Product Change Notice (PCN)

件名: Site addition of package assembly and final test

RZ/T1-M, EC-1 製品の安定供給を行うために、組立工場、最終テスト工場を追加、適用いたします。今回追加した組立工場の製品では、パッケージ外形仕様が従来品から一部変更となるため、型名を変更、区別しております。

パッケージ外形詳細仕様：
RZ/T1-M (112BGA)

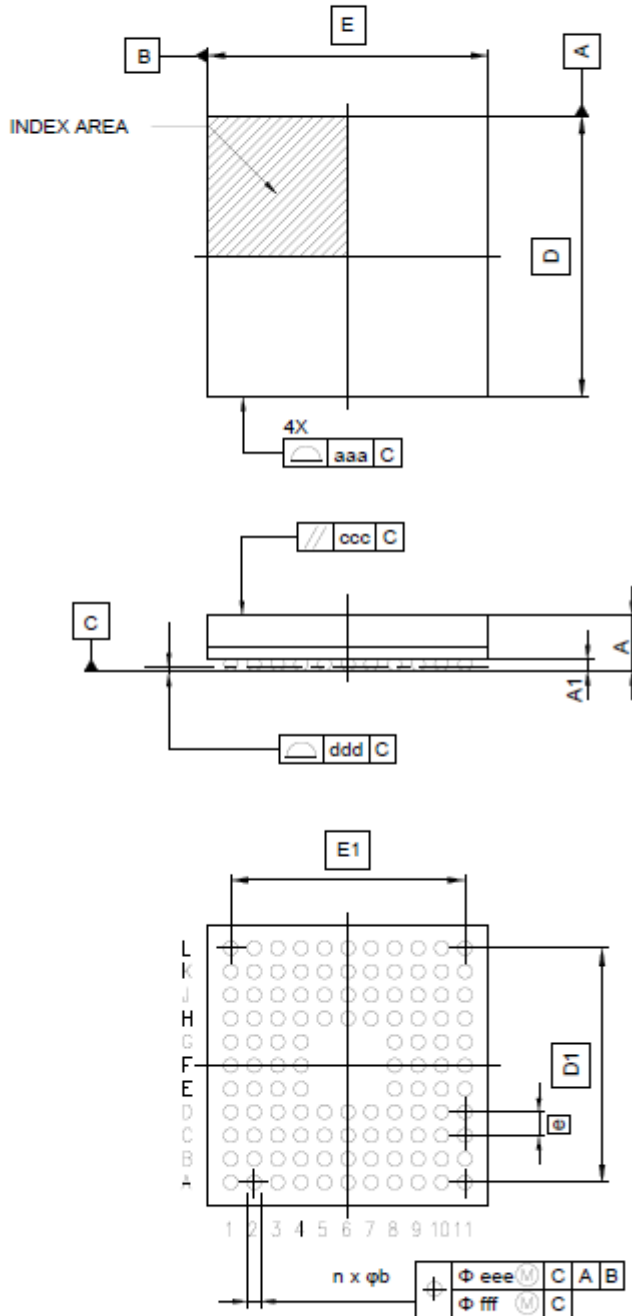
組立工場の変更により、RZ/T1-M はパッケージサイズ Min が 5.80mm から 5.85mm、Max が 6.20mm から 6.15mm に、パッケージの厚さが 1.7mm から 1.35mm に、EC-1 はパッケージサイズ Min が 11.92mm から 11.85mm、Max が 12.03mm から 12.15mm に、パッケージの厚さが 1.6mm から 1.5mm に変更されています。

Reference Symbol	Dimension in Millimeters		
	Min.	Nom.	Max.
D	—	6.00	—
E	—	6.00	—
D1	—	5.00	—
E1	—	5.00	—
A	—	—	1.35
A1	0.20	—	—
b	0.25	0.30	0.35
e	—	0.50	—
aaa	—	—	0.15
ccc	—	—	0.20
ddd	—	—	0.08
eee	—	—	0.15
fff	—	—	0.05
n	—	112	—
